**Verslag huishoudelijke elektrische installatie op laagspanning en zeer lage spanning****Algemeen:**

Referentie: 008-20260818-04	Datum controle: 18/08/2026
Keurder: 008

Eigenaar: Onbekend	EAN-code: 541449400000077803
Adres installatie: Remerstraat 134, 3130 - Begijnendijk	Nummer teller(s): 1SAG3200229559
Distributienetbeheerder installatie: Fluvius	
Datum uitvoering installatie:	☒ Vóór 01/10/1981 ☐ Tussen 01/10/1981 en 01/06/2020 ☐ Vanaf 01/06/2020
Type:	☒ Wooneenheid ☐ Niet-huishoudelijk ☐ PV ☐ Batterij ☐ Laadpaal

☐ 6.4 (Gelijkvormigheidscontrole voor ingebruikname)
☐ 6.4 (Belangrijke wijziging/uitbreiding)
☐ 6.5 (Controlebezoek)
☐ 8.4.1 (Controlebezoek van een oude installatie voor de verzwaring van de aansluiting op het openbaar distributienet)
☒ 8.4.2 (Controlebezoek van een oude installatie bij verkoop)
☐ 8.4.3 (Vrij controlebezoek van een oude installatie)
☒ Afwijkende beschikkingen (Boek 1) toegepast
☐ Herkeuring op het verslag

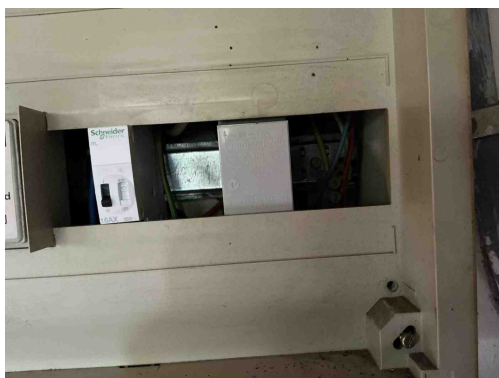
B29 - Het elektrisch verdeelbord in een huishoudelijke ruimte is niet voorzien van een deur (Boek1: 5.3.5.1).
Opmerking: Oa bord 1

D08 - De nodige markeringen op de beveiligingstoestellen ontbreken of zijn onleesbaar (Boek 1: 5.3.5.5).
Opmerking: Oa bord 1

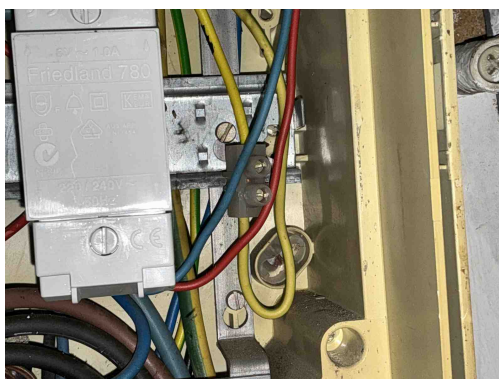
B06 - Het elektrisch verdeelbord heeft niet de minimale beschermingsgraad IPXX-B in een gewone ruimte (Boek 1: 4.2.2.3).
Opmerking: Oa bord 1

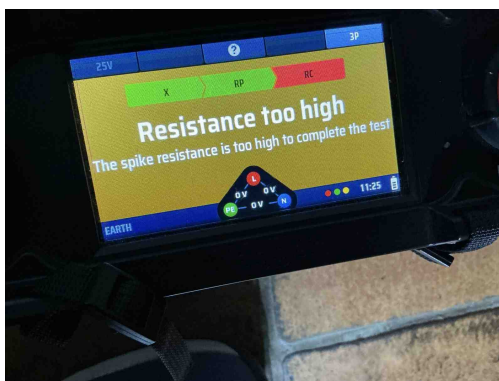
B30 - De houder van de beveiliging in een huishoudelijke ruimte is niet voorzien van aangepaste kalibreerelementen (Boek1: 5.3.5.5).

Opmerking: Oa bord 1

C35 - Er zijn doorverbindingen gemaakt met lusterklemmen; er kon niet aangetoond worden dat deze klemmen geschikt zijn voor de aanwezige spanning, stroom en draadsectie en dat ze "CE" zijn (Boek 1: 1.4.2.1.).

Opmerking: Oa bord 1

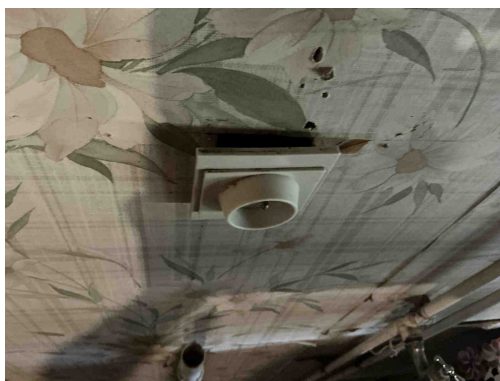
A05 - De waarde van de spreidingsweerstand van de aardverbinding is te hoog (Boek 1: 5.4.2).
Opmerking: Oa 142 Ohm

A05 - De waarde van de spreidingsweerstand van de aardverbinding is te hoog (Boek 1: 5.4.2).
Opmerking: Oa 142 Ohm

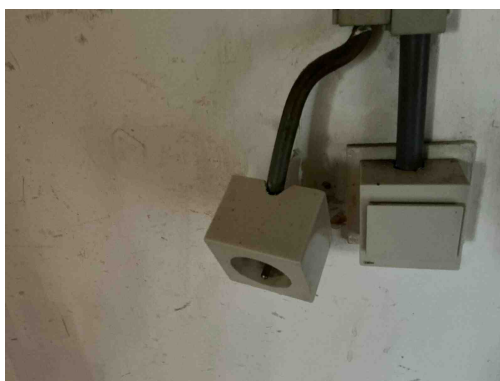
T10 - Bepaalde contactdozen en/of schakelaars zijn niet degelijk bevestigd (Boek 1: 1.4.1.3).
Opmerking: Oa garage, Ketelruimte,

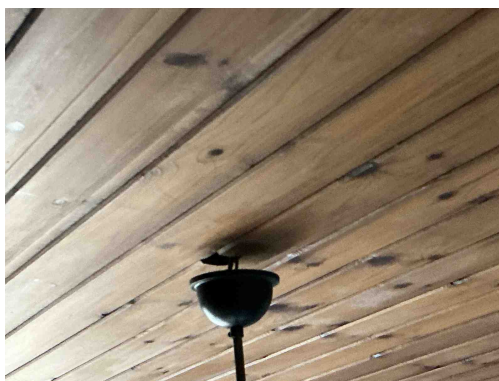
T10 - Bepaalde contactdozen en/of schakelaars zijn niet degelijk bevestigd (Boek 1: 1.4.1.3).
Opmerking: Oa garage, Ketelruimte,

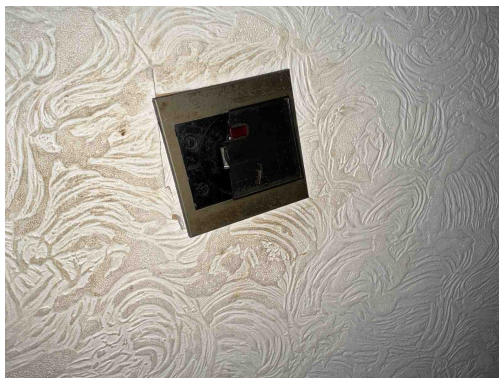
T21 - Het elektrisch materieel is niet geplaatst volgens de voorschriften van de fabrikant/ regels van goed vakmanschap . (Boek 1: 1.4.1.3)

Opmerking: Oa bevestiging lamp slaapkamer 1,

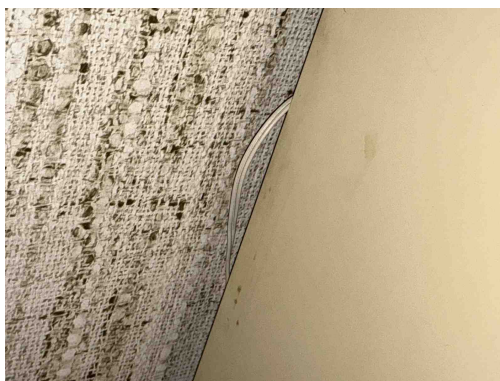
T09 - Bepaalde contactdozen en/of schakelaars zijn beschadigd (Boek 1: 1.4.1.3).

Opmerking: Oa gang

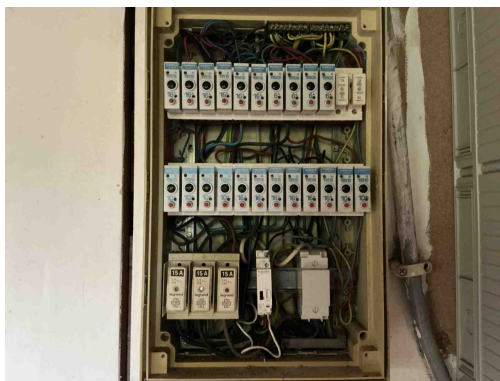
C27 - Het gebruik van geleiders van het type VTLMB (côte-à-côte) is niet toegestaan (Boek 1: 1.4.2.1).
Opmerking: Oa slaapkamer 2
